**OGGETTO:** Istanza di avvio della Procedura di Valutazione d'impatto ambientale del Masterplan al 2030 dell'Aeroporto "Leonardo da Vinci" di Fiumicino-Roma.  
Osservazioni e richiesta chiarimenti

**Oggetto:** Procedura di valutazione di incidenza ai sensi del DPR n. 357/1997 sul Masterplan al 2030 dell'aeroporto "Leonardo da Vinci" di Fiumicino-Roma. Proponente: ENAC – Ente Nazionale per l'Aviazione Civile (rif. VIA nazionale n. 01/17; ns. elenco progetti **54/2017**). Osservazioni e invito a fornire approfondimenti.

## **Osservazioni al progetto definitivo e allo studio di impatto ambientale “Aeroporto di Fiumicino – Master Plan 2030, proponente ENAC nell’ambito della procedura di VIA ex Dlgs n. 152/2006.**

Figura 15 – Busy day 2015 – Movimenti totali per fascia oraria

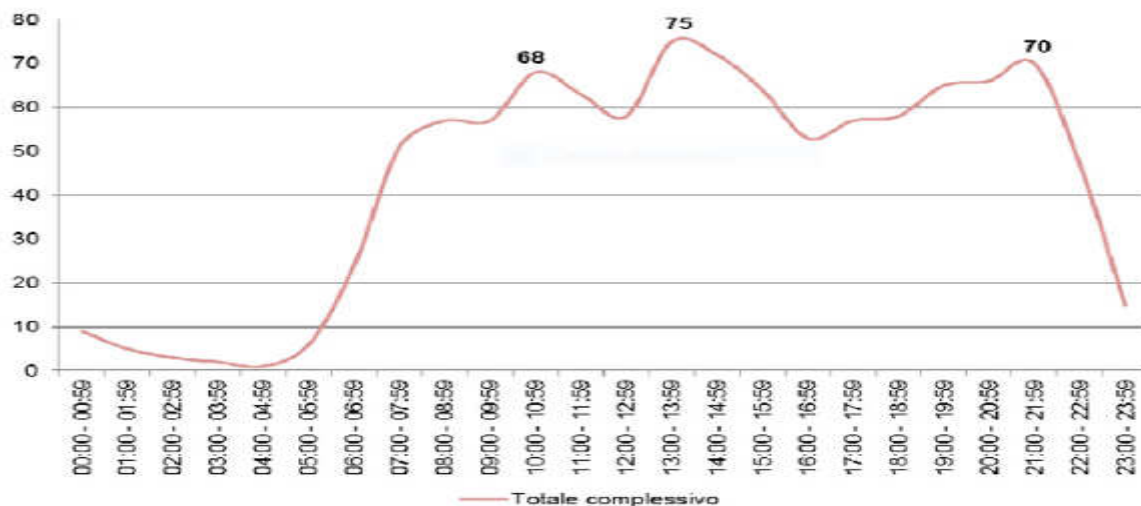
Ma il proponente dichiara che non si può fare e adduce, a sua giustificazione, una singolare motivazione commerciale, cioè che qualche Compagnia aerea possa essere interessata ad operare su Roma solo in certe fasce orarie e, in mancanza di slot in queste, piuttosto che spostare il volo di un'ora, rinunci ad operarlo. Ammesso che ciò sia vero (altri gestori più efficienti anche dal punto di vista commerciale, come quello di Heathrow, saturano paritariamente tutte le fasce orarie), volendo quantificare, il rischio commerciale è di perdere qualche decina di voli nelle ore di picco dei giorni di massimo traffico annuale, su un totale di più di 1400 voli che FCO presenterà nel busy day (in un anno), come di seguito dimostriamo.

Si rileva come, anche aumentando il traffico del 40%, ovvero portandosi ai valori previsti per l'anno 2034, nell'arco della giornata si avrebbe una saturazione dell'attuale sistema di piste di FCO, che è di 90 movimenti/ora, solo in 3 distinte fasce orarie.

Figura 7-9 Localizzazione delle centraline di rilevamento del rumore aeronautico costituenti la rete di monitoraggio aeroportuale

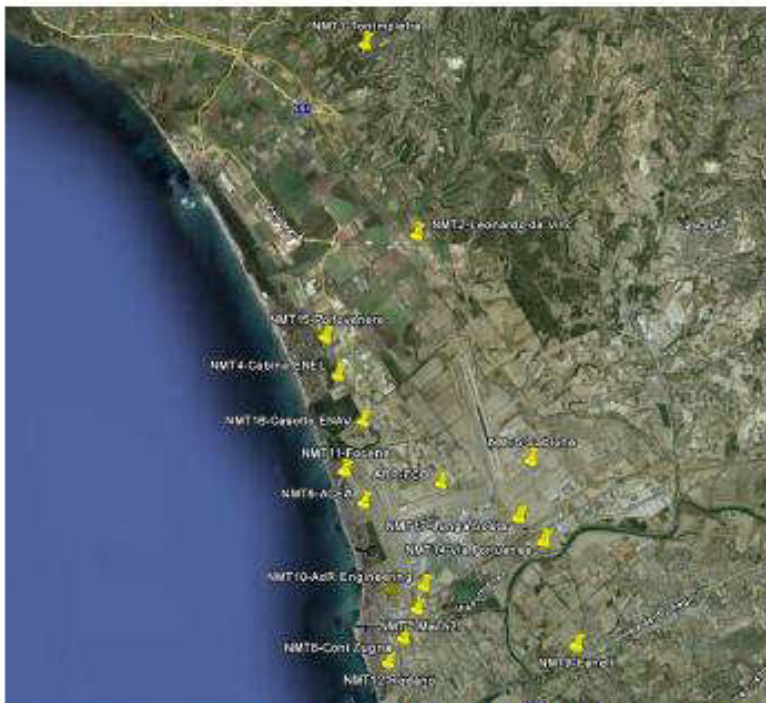
Alle stazioni di rilevamento gestite dall’ARPA situate all’interno delle curve isofoniche, vanno ad aggiungersi quelle della rete di monitoraggio acustico aeroportuale gestite direttamente dal gestore e dislocate nel territorio circostante come da seguente foto.

I dati rilevati da queste centraline sono riportati nella Tabella di pag. 212 della *Relazione ambientale*.
